改善箇所説明図

基準不適合発生箇所

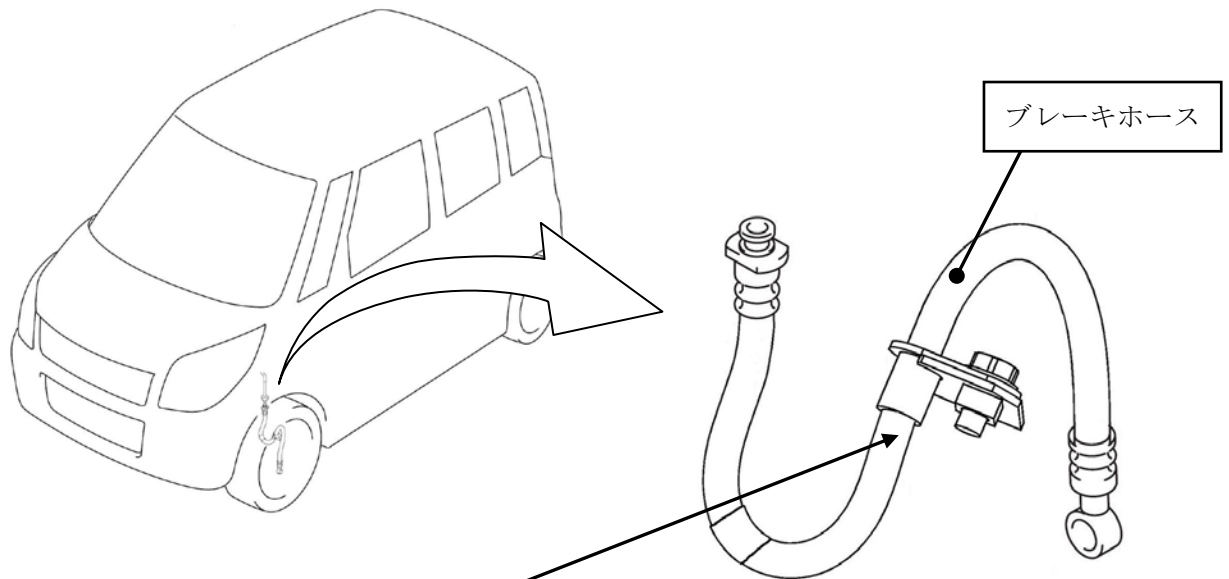
前輪のブレーキにおいて、ブレーキホースのレイアウトが不適切なため、ハンドルを一杯に切った際、曲げRが小さくなり、その繰り返しでブレーキホースの内部に亀裂が発生することがある。そのため、そのままの状態で使用を続けると亀裂が広がり、ブレーキ液が漏れて警告灯が点灯し、最悪の場合、制動力が低下するおそれがある。

【改善前】	【改善後】
← 車体側 ブレーキ キャリパー側 →	6 mm長さを長くした 金具の向き変更 リんフォースを追加 ← 車体側 ブレーキ キャリパー側 →

全車両、ブレーキホースを対策品と交換する。
